工程指示 / 要求簡箋 ENGINEER INSTRUCTIONS(E.I.)

工程指示編號:	EI- 7046	修改版本:	-
	HK- 2737		
工程編號:	J 853	工程名稱:	延坪道 (第2期)
收件人:	生統	發件人:	Sam Lo
工程項目:	幕牆注意事項	日期:	25/11/2023

內容: 請按附件資料, 注意事項。

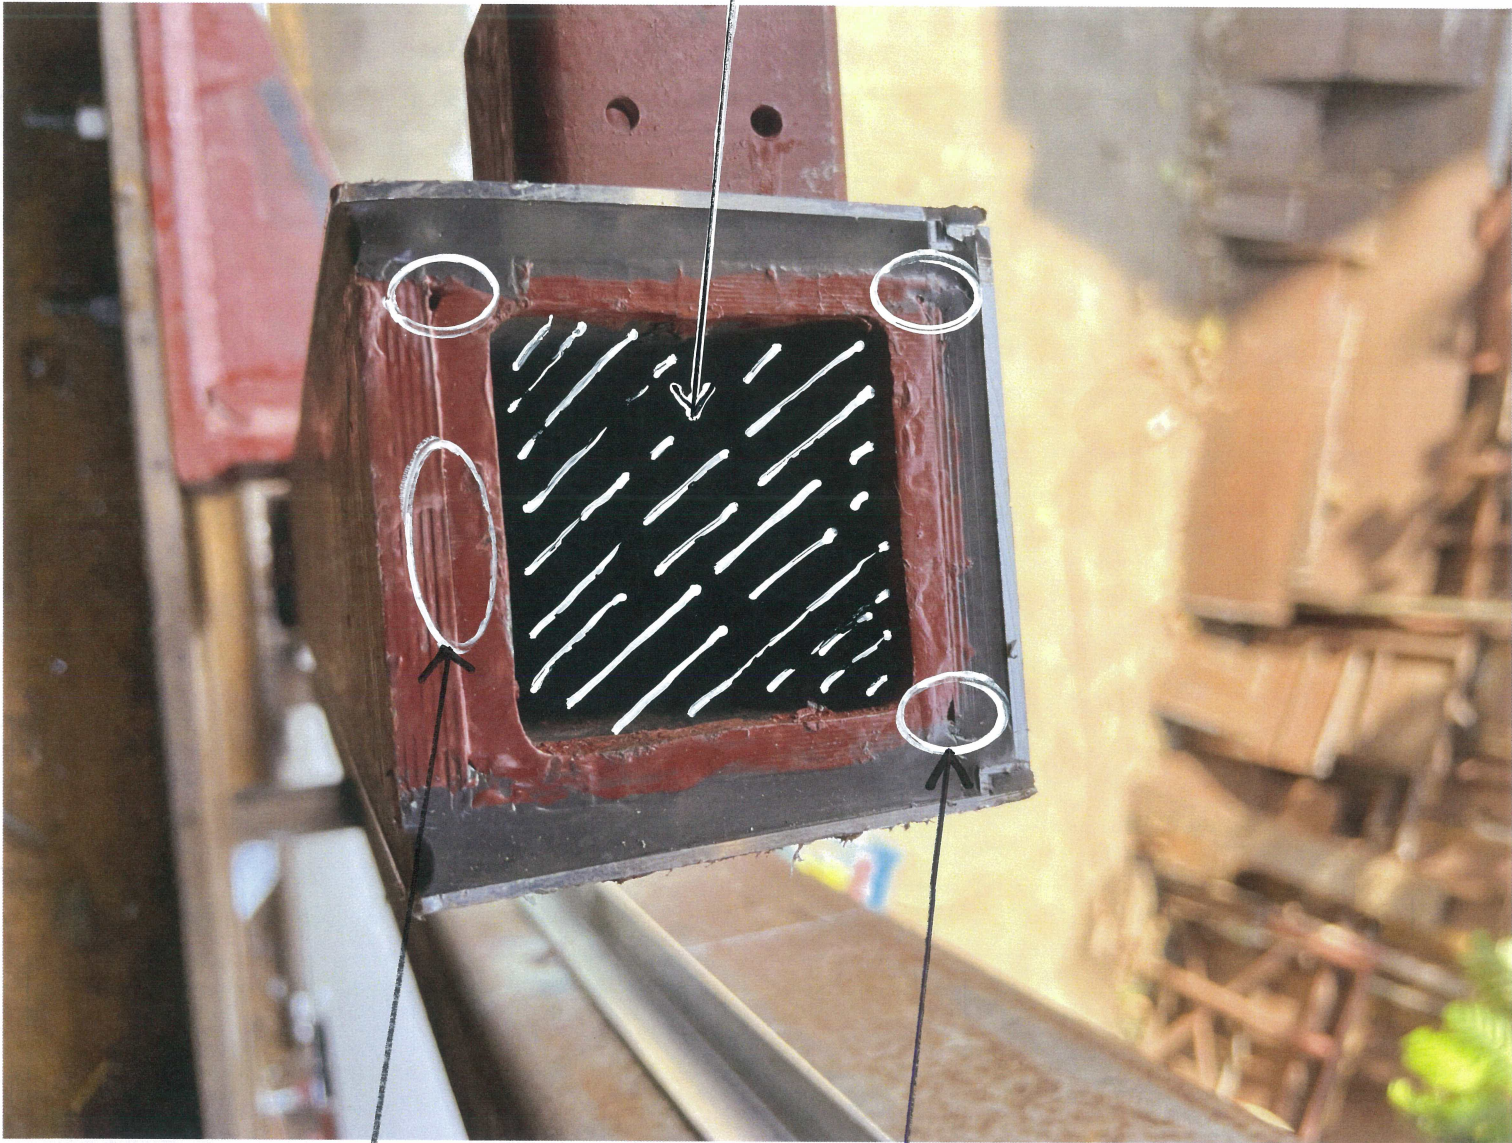
此扁鐵開斜位，  
易於安裝

此位置要開斜角，  
放便安裝插入

同樣開避位及  
磨斜扁鉄

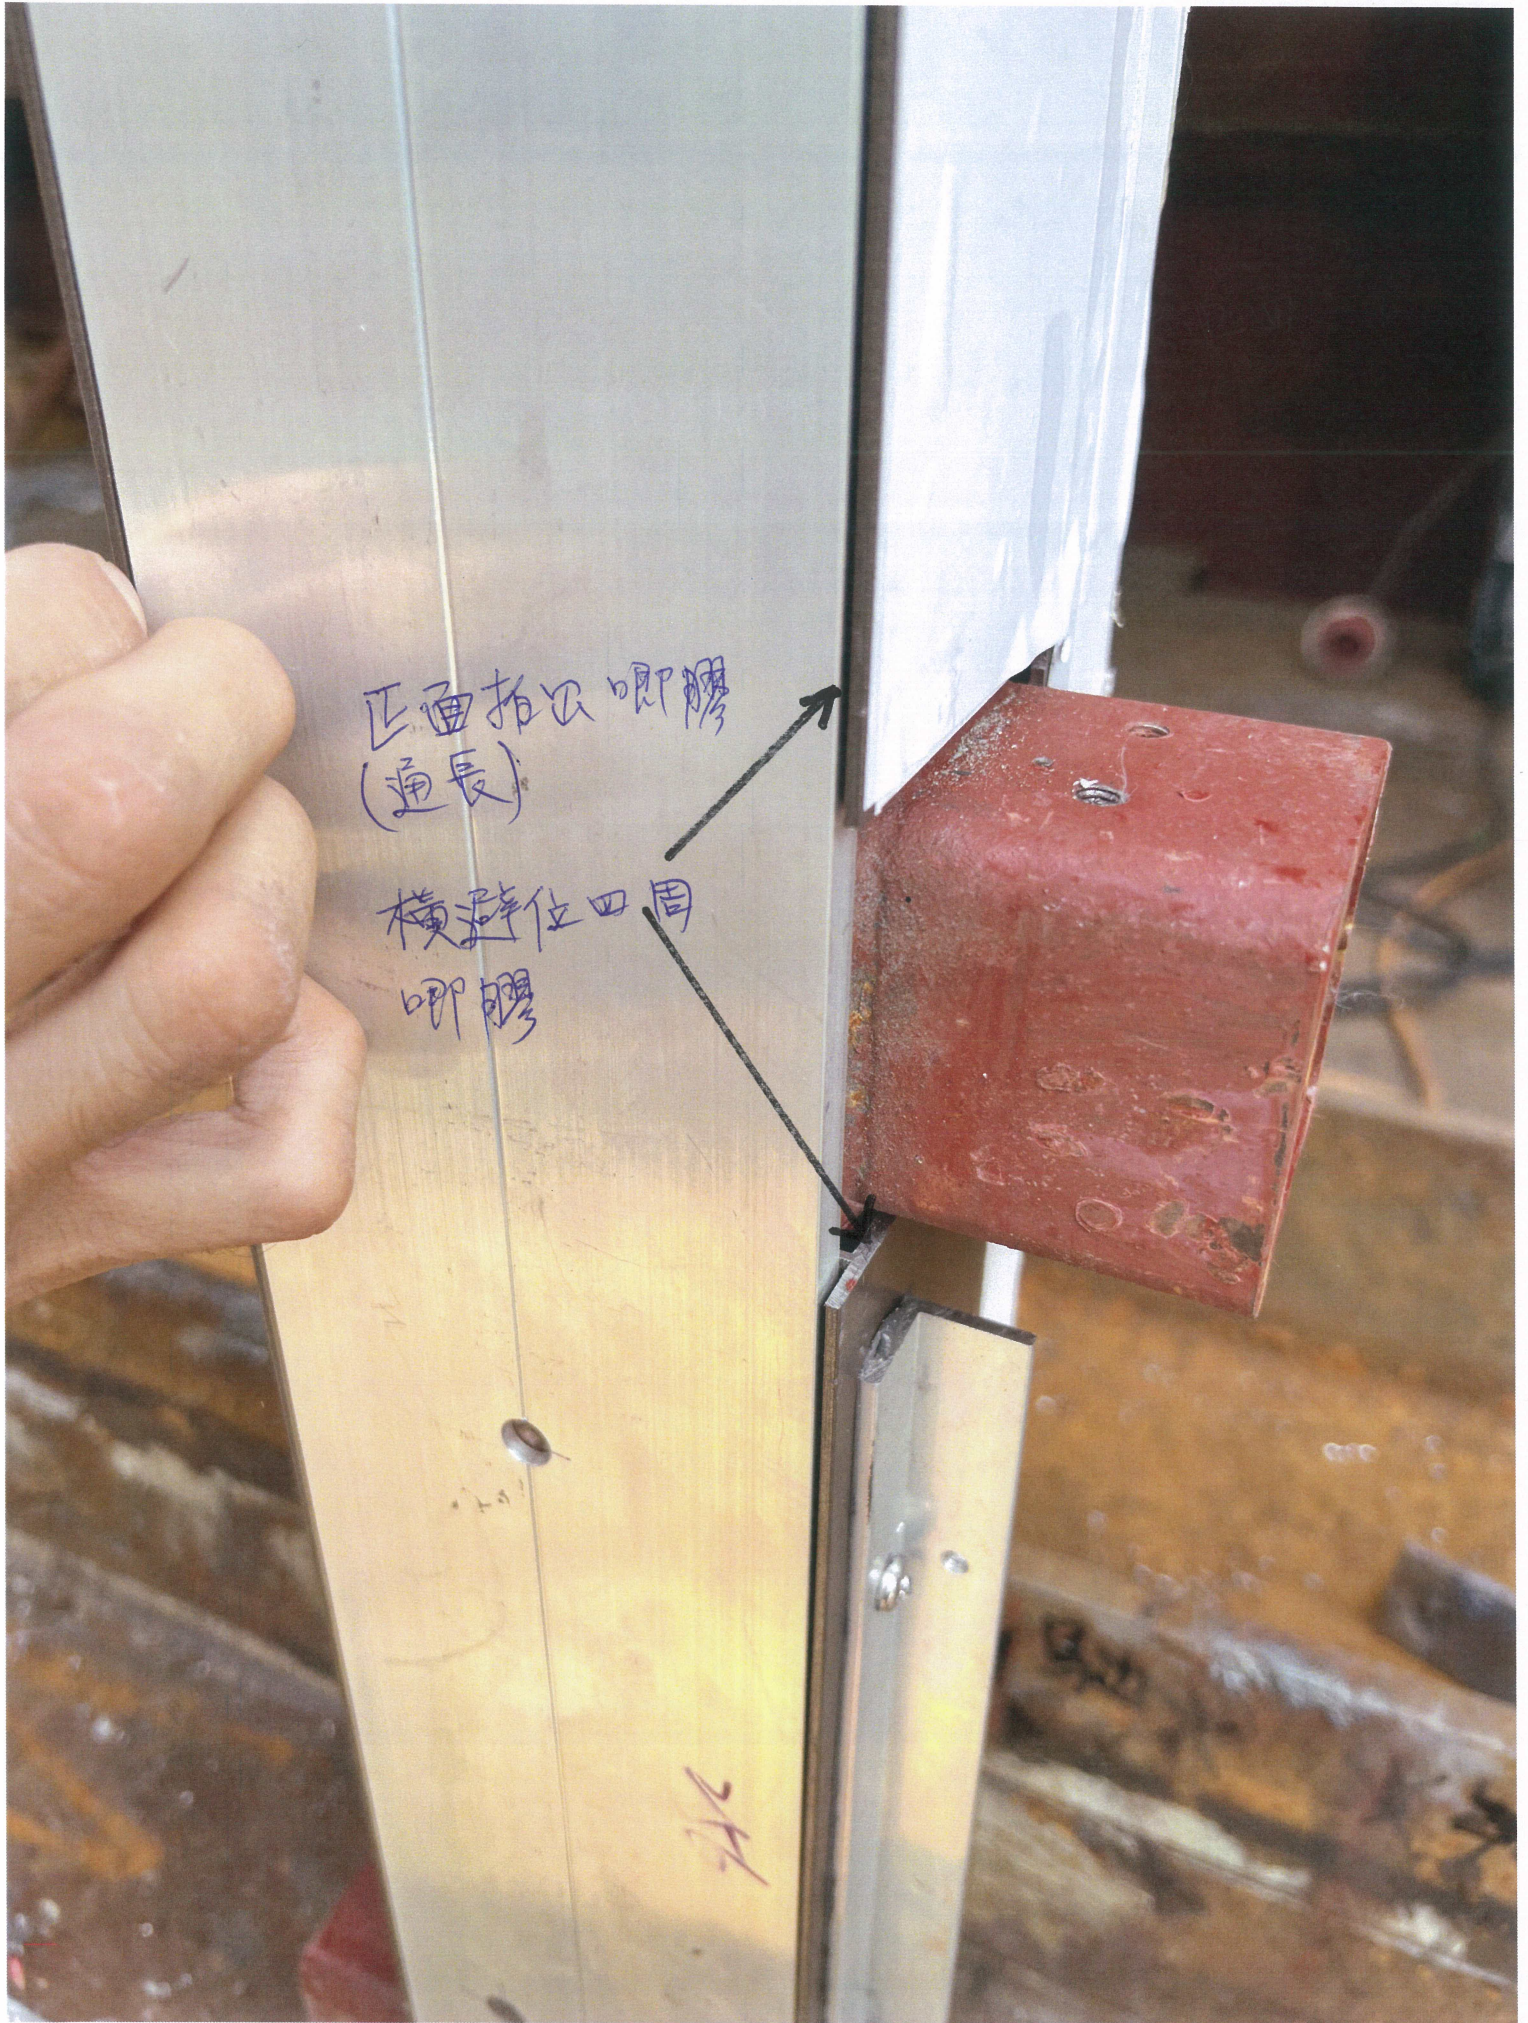
所有最頂的主企料，缺通面  
一定要封頂啞膠

鉄器接駁位  
要啞膠

DWG NO. : J853-SD-PMU-6008

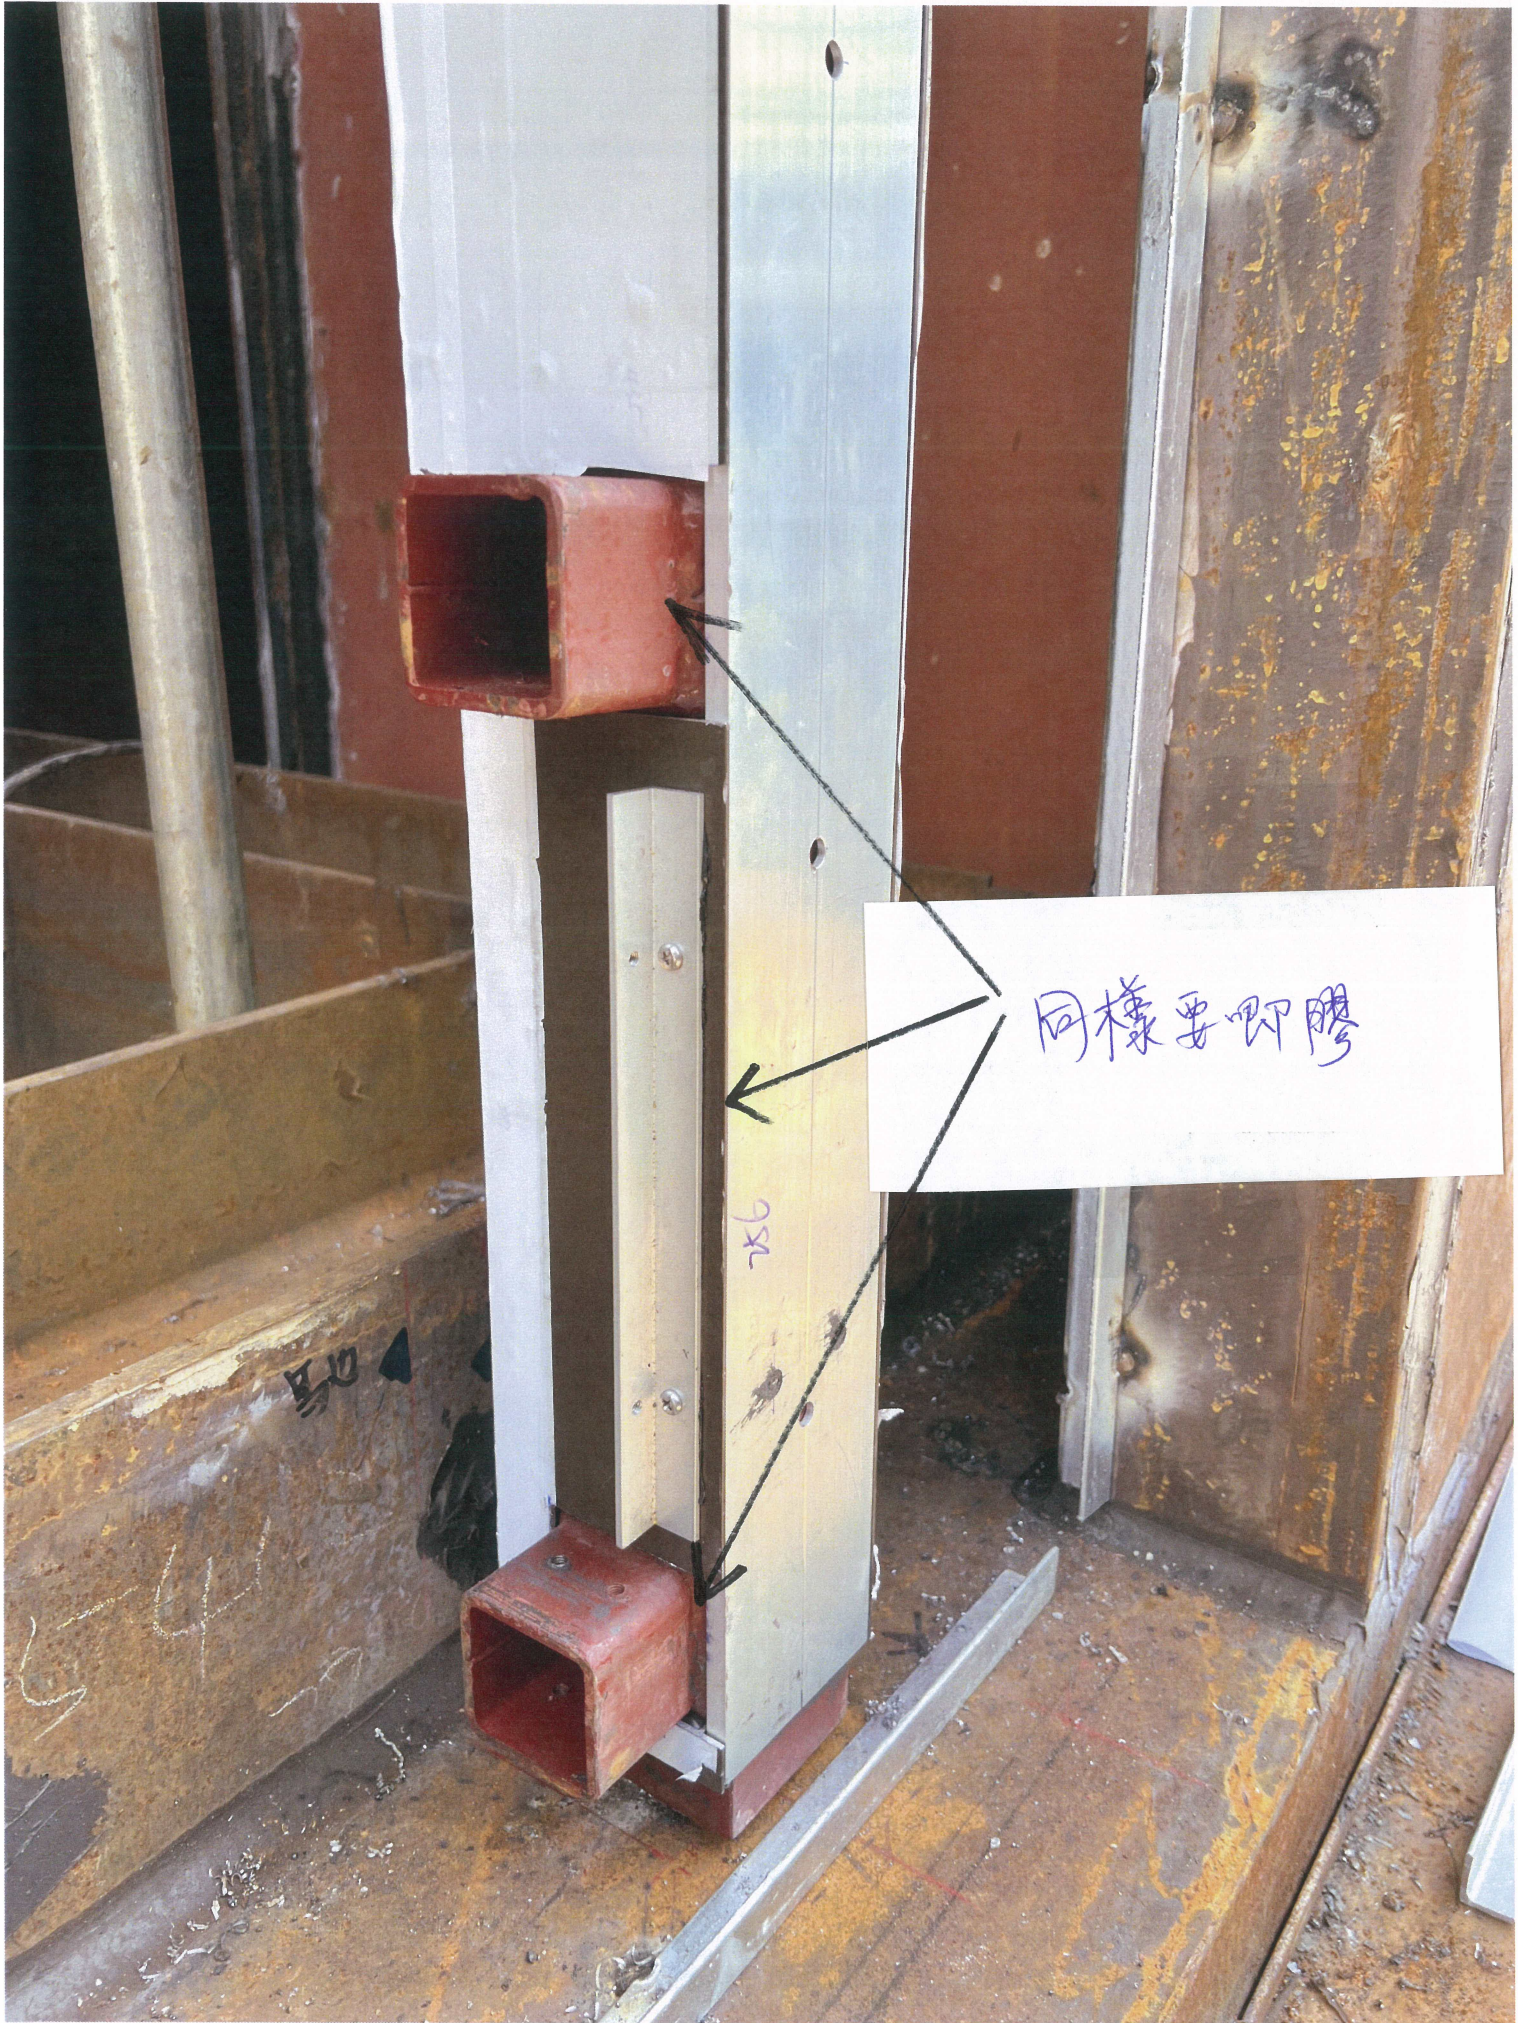
見孔

正面拍虫唧膠  
(通長)

橫避位四周  
唧膠

見前頁, 唧膠

同樣要卸膠
